CAAC
适 航 指 令

AIRWORTHINESS DIRECTIVE

编号: CAD2013-B737-15

一. 标题: 检查飞机反推系统防火封严

Figure 1, Fastener Removal of the Retainer Support on the Left Thrust Reverser Half

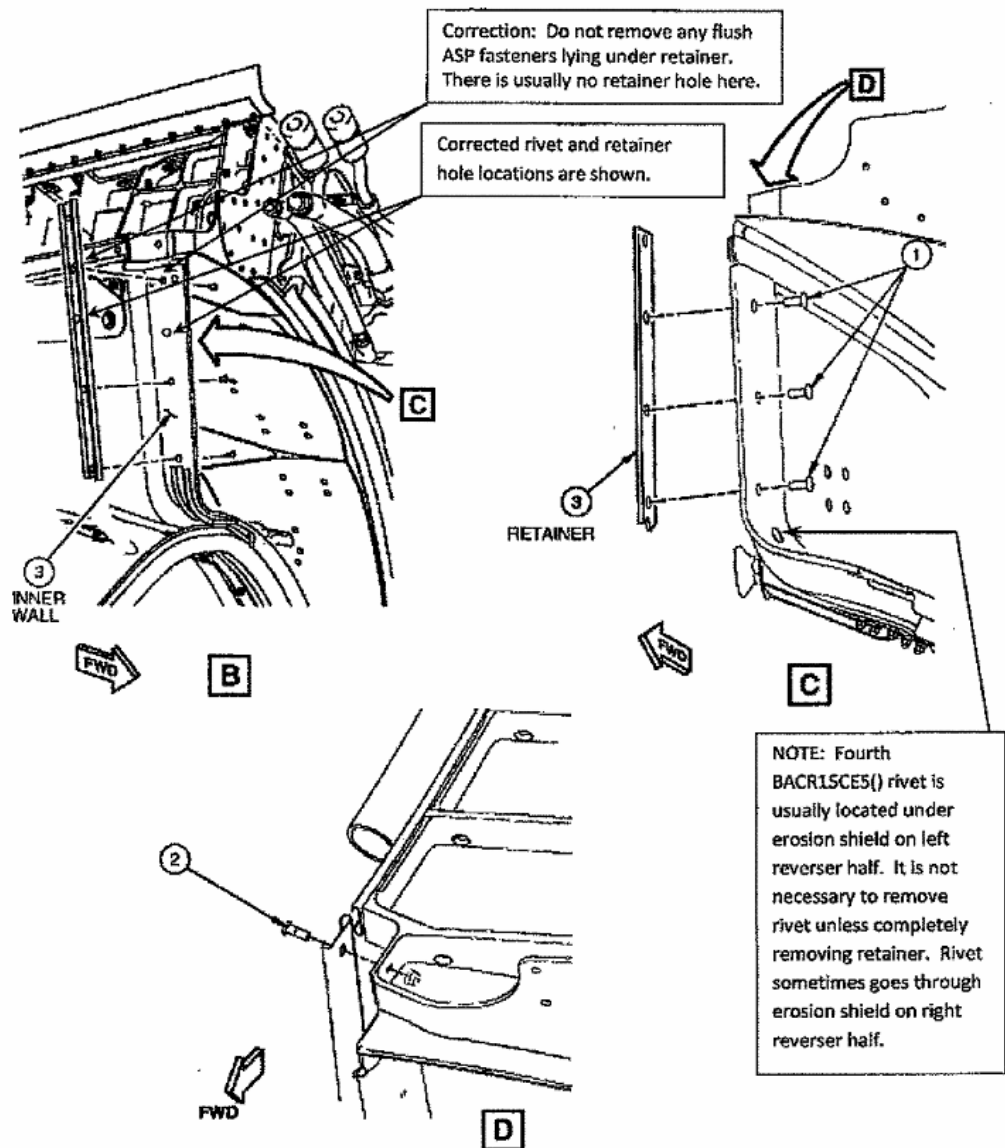
(2) 本指令的图1和图3 标题为“拆除左(右)反推半环挡板支撑的紧固件”，其视图B显示了在三个可调持续预加载(ASP)的紧固件中部的顶部紧固件。在拆下保持环时不要求拆除上述顶部紧固件。本指令中的图为此些紧固件给出了正确的信息。

Figure 2, Installation of the New Bracket behind the Retainer Support on the Left Thrust Reverser Half

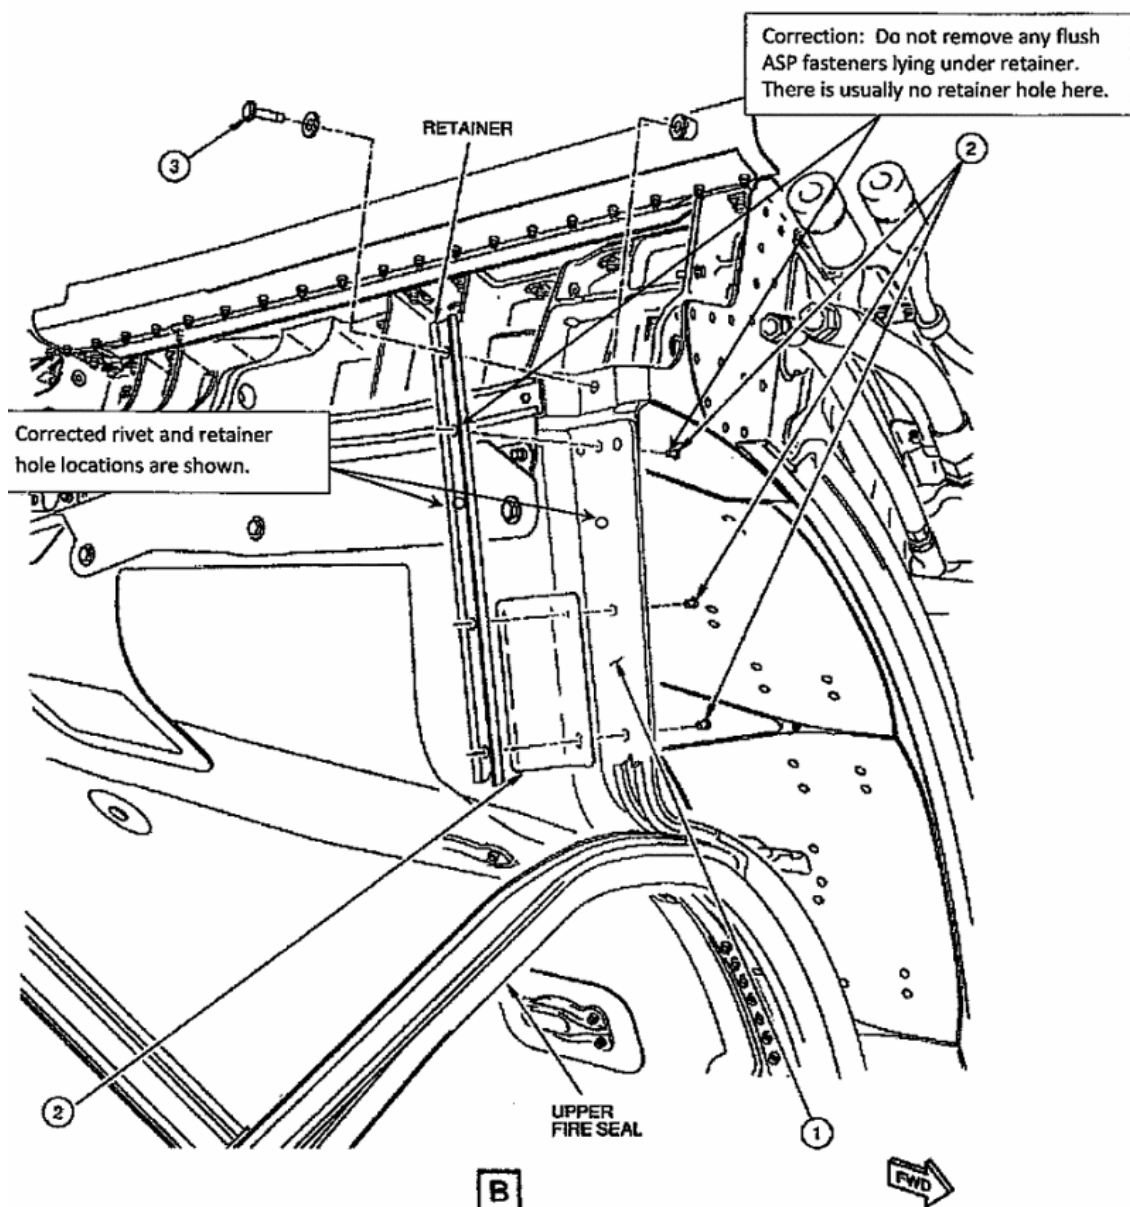
(3) 本指令的图2和图4标题为“在左(右)反推半环挡板支撑后面安装新的支架”，其视图B 显示了顶部的铆钉孔。铆钉孔实际在三个可调持续预加载的紧固件的下面。本指令中的图为此些铆钉孔给出了正确的信息。
